## **CIRCULAR Nº 3 – RESPUESTA A CONSULTAS**

**LIC. Nº: 02/23**

**OBRA: “NUEVO HOSPITAL DRA. STELLA MOLINA”**

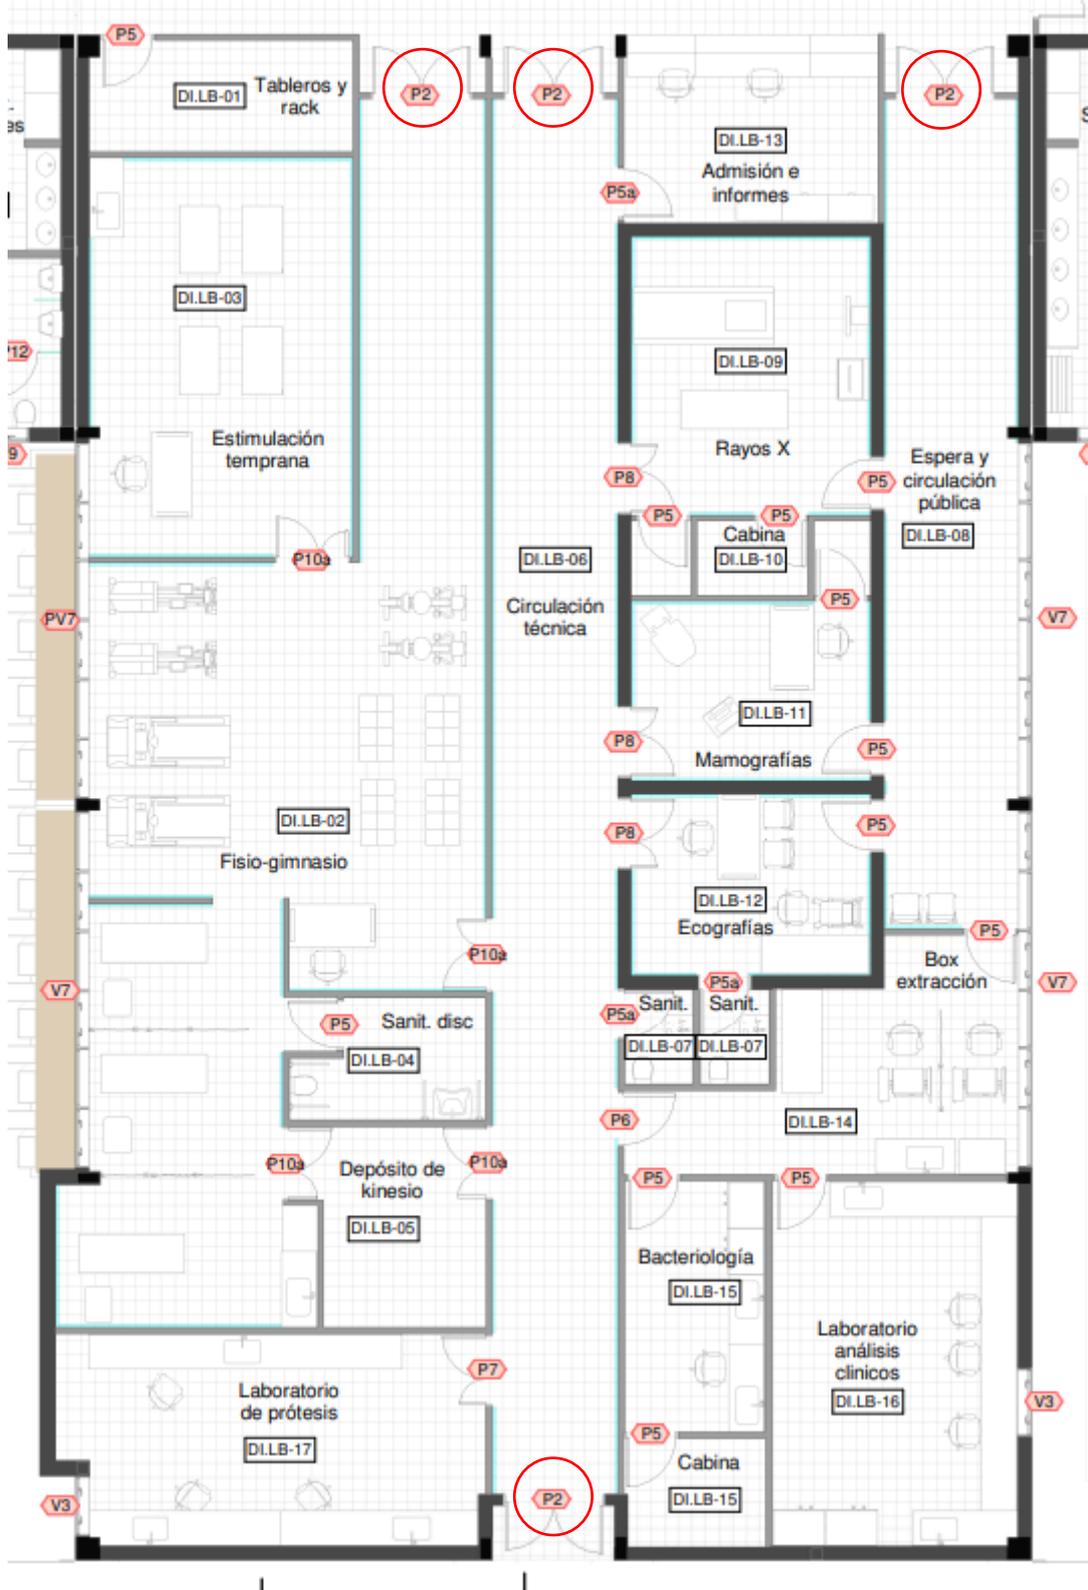
7- Cierre Frente edificio y lateral: en el PETP ítem 21.2 se describe que se debe ejecutar un muro de 0.30m de espesor, con revestimiento símil hormigón armado, al igual que en el plano de detalle. Se consulta: debido a la forma del mismo, el cual tendremos que coser todos los bordes con columnas, y el núcleo de mampostería terminara siendo poco en relación al total del módulo, podemos reemplazarlo y ejecutar este cerco en tabique de hormigón armado de 0.20mts.

- **Respuesta Pregunta 7: Remitirse al Ítem. 21.2. CIERRE FRENTE EDIFICIO Y LATERAL ESTE de las ETP y al Plano 008-E CIERRE PERIMETRAL, donde indica que se deberá tener en cuenta una Viga de encadenado superior. La imagen (render) es meramente ilustrativa. Cabe aclarar que el núcleo será de espesor 20cm.**

Sector cocina – farmacia

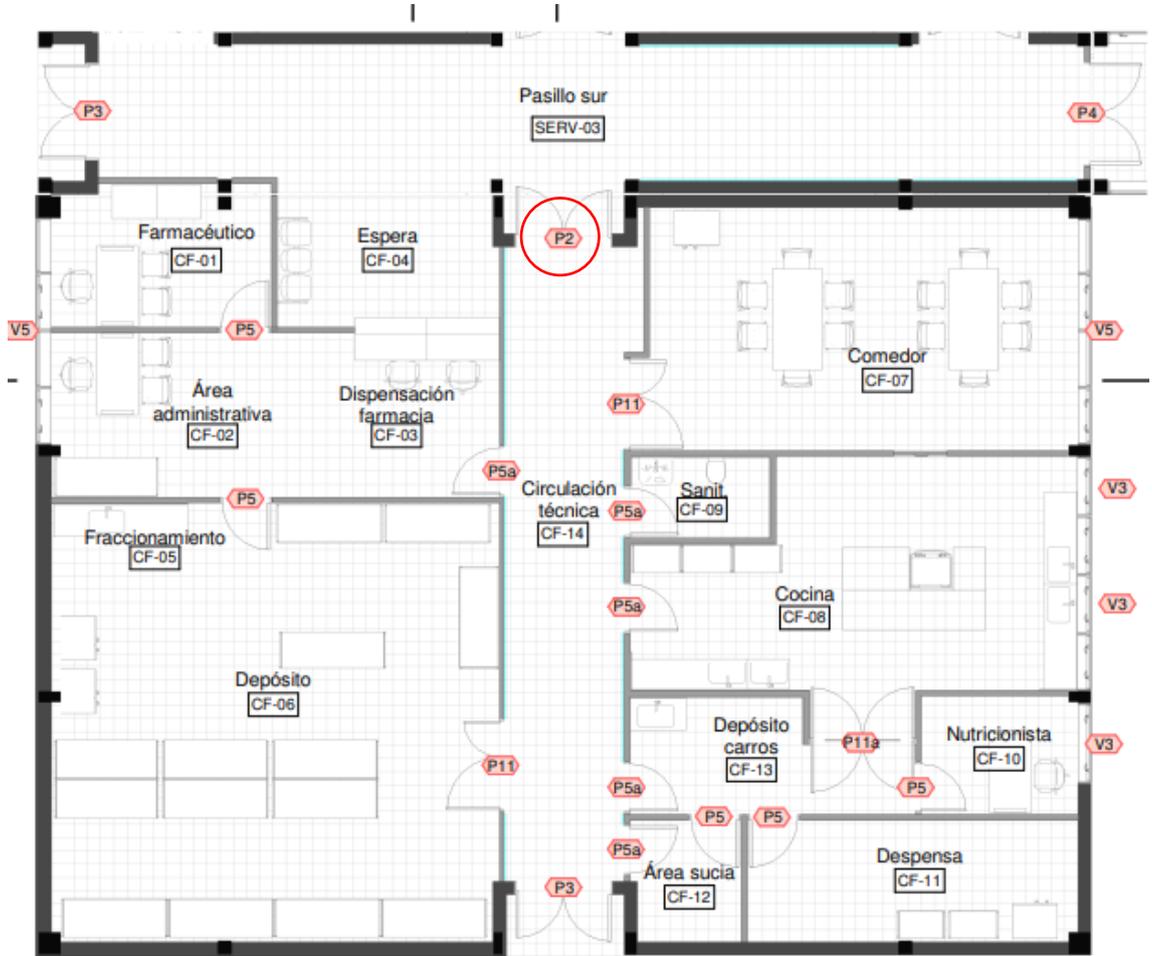
8- Carpinterías: en la documentación no hay planta de ubicación de carpinterías, si bien en cada plano de arquitectura, tenemos la denominación de carpinterías, hay carpinterías en planos de detalle pero no en estas plantas de arquitectura, es decir, por ejemplo, tenemos en planos de detalle, P2 y P2a, pero en las plantas arquitectónicas solo figura la P2, por este motivo no podemos saber la cantidad de cada una, además de que en los planos de detalles, algunas ventanas no tienen las dimensiones del ancho, sino que describe "ancho variable".

Se solicita el plano de planta de ubicación de carpinterías.

- **Respuesta Pregunta 8: Se adjunta plano de carpinterías con cotas.**

A continuación, lo que se marca con un círculo rojo deben ser P2a.  
Sector kinesiología
